Dodatek č. 1

ke Smlouvě o dílo ze dne 22. 11. 2021

1. Smluvní strany spolu uzavřely dne 22. 11. 2021 Smlouvu o dílo, jejímž předmětem je závazek Zhotovitele provést pro Objednatele stavební práce spočívající v celkové rekonstrukci 1. nadzemního podlaží budovy Objednatele na adrese Biskupská 1752/7, Praha 1 (dále jen „**Stavba**“), včetně obstarání a předání kolaudačního souhlasu, příp. kolaudačního rozhodnutí, opravňujícího Objednatele k užívání Stavby, v termínech a za podmínek ve smlouvě uvedených (dále jen „**Smlouva**“).

Akce:		
„ÚP P36Z Biskupská – clientské centrum“ – stavební práce		
Místo stavby:		
Biskupská 1752/7, Praha 1		
Smlouva o dílo ze dne 22. 11. 2021		
č. smlouvy objednatele: 210020066		
Týká se:	Předmět změny: Úpravy stávajících rozvodů UT a doplnění skříní rozdělovačů	
Odkazy na:	záznam:	
	výkresy:	
	specifikace:	
	rozpočet:	Přílohou
	jiné:	Fotodokumentace Protokol o zkoušce těsnosti
Popis změny díla:		
V průběhu stavebních prací byla zjištěna potřeba provedení prací, které nebyly součástí zadávací dokumentace, a které jsou pro změnu vytápění prostor clientského centra a instalaci podlahového vytápění nezbytné. Jedná se o odřezávání stávajících rozvodů, odstr

Výřez půdorysu přízemí

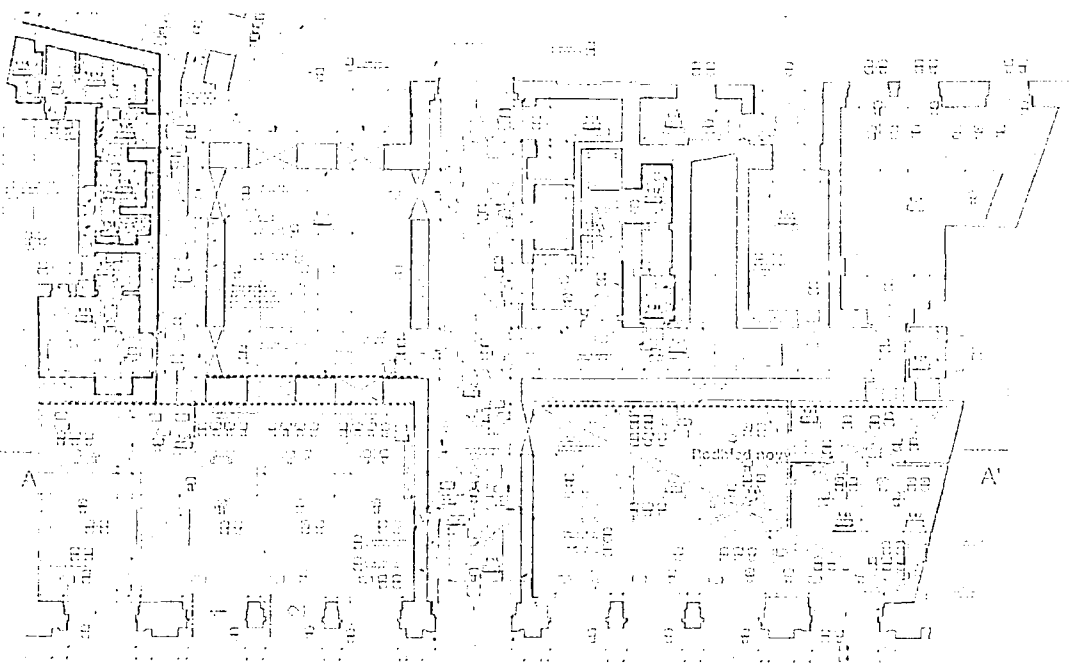
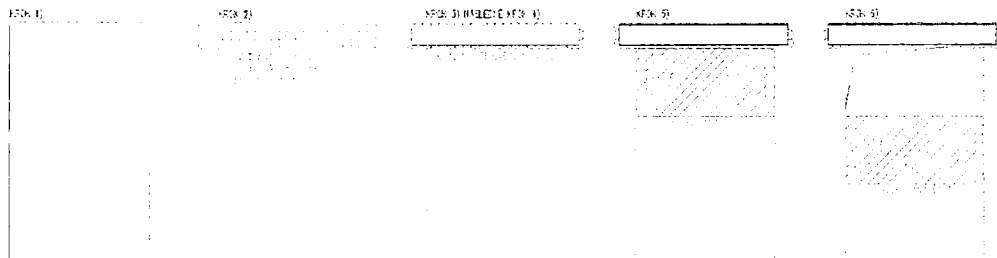
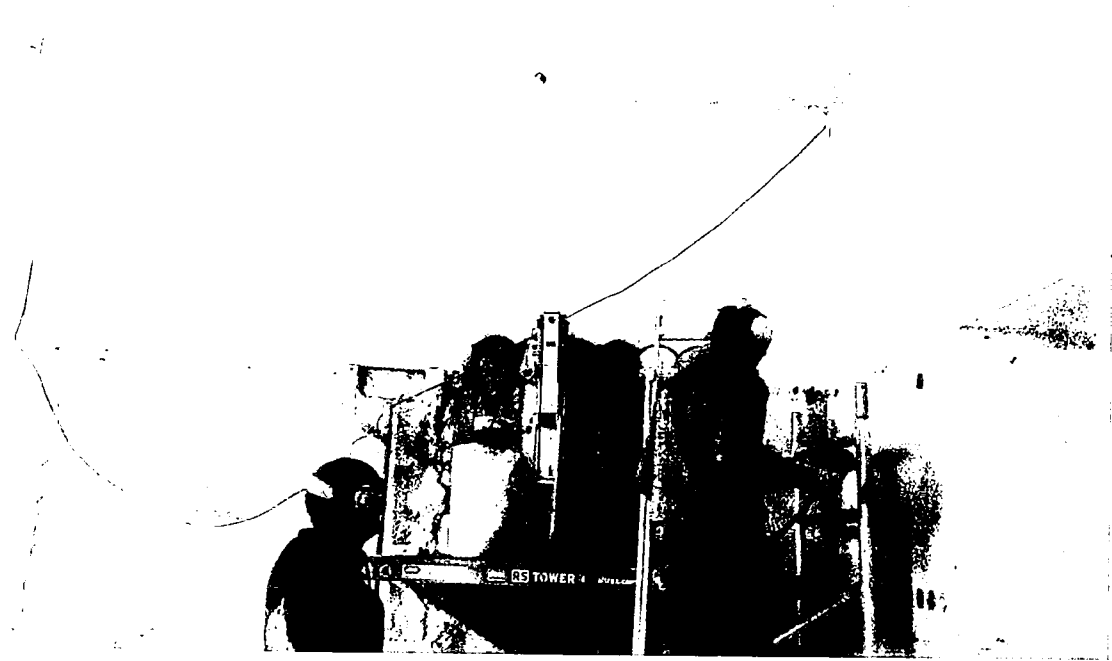
- o Popis stavebních úprav a stávajícího stavu:
 - o Do místnosti č. 1.03 (hala + čekárna), 1.06 a 1.22 budou realizovány nové otvory ve stěnách dle zpracovaného projektu.

- o V hale (m. č. 1.02) jsou na stropě sádrové ozdobné prvky.
- o Doporučení realizace:
 - o Nové otvory do stávajících konstrukcí budou provedeny pomocí soustavy jádrových vrtů.

Shrnutí: Z důvodu ochrany stávající sádrové výzdoby stropů nebudou použity bourací práce vytvářející vibrace, ale otvory se realizují soustavou jádrových vrtů a následným rozebráním.

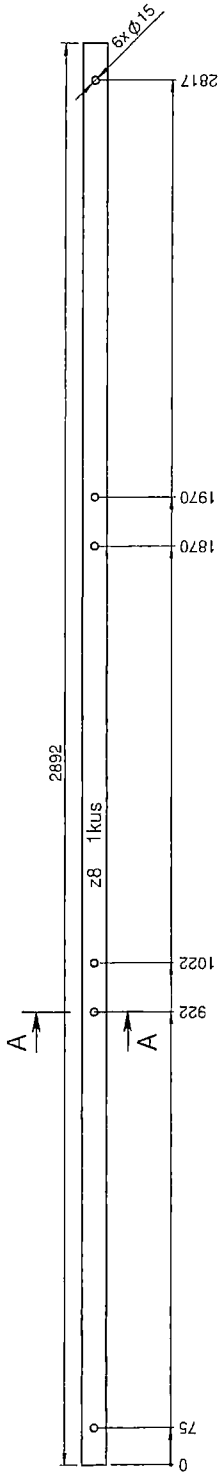
Ocel: Navržené prvky bude nutné z důvodu kotvení skla, jejich stability a únosnosti nahradit novými profily (používají se uzavřené profily typu JEKL), které budou oproti původní PD rozměrově větší a budou mít silnější stěnu, aby je bylo možné spojovat. Původní profily byly měkké. Toto spadá pod dílenskou dokumentaci.

Kotvení k podlaze: Původně navržený profil, který měl být zapuštěný do podlahy se z důvodu skladby podlahy, na které je ponechána stávající skladba (teraso) mění za nerezový profil kotvený ke stávající podlaze. Tím nedojde k poškození stávající skladby.

50x50x3	detaili_Z	Sheet
		2

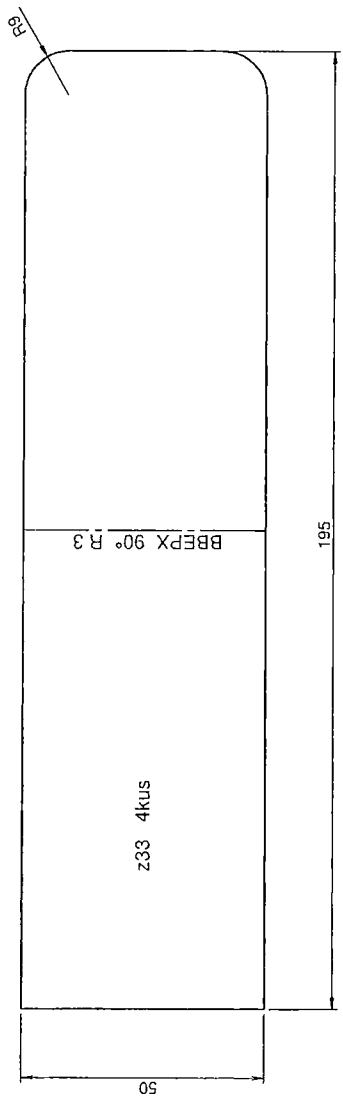
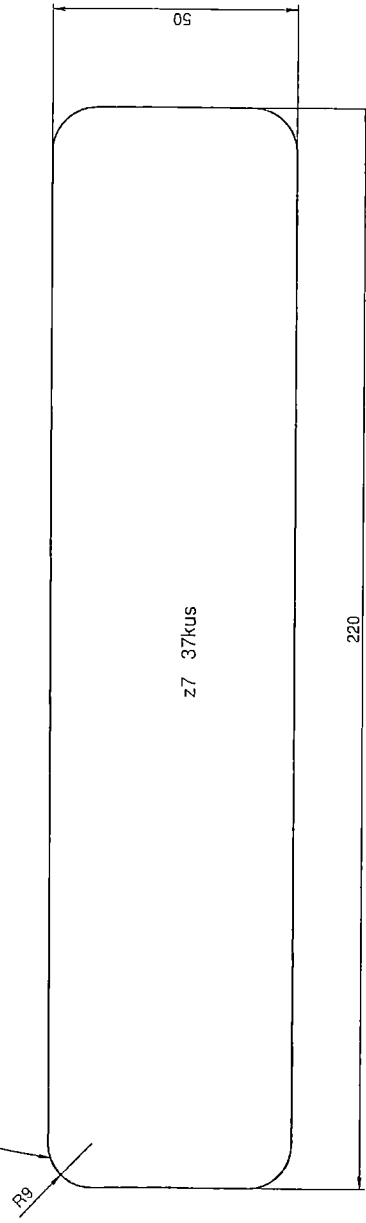
Радиус именно 9мм, потому что выборка в согиале R10

Если решите делать не из полосы, а резать из листа, дал 2 файла .DXF
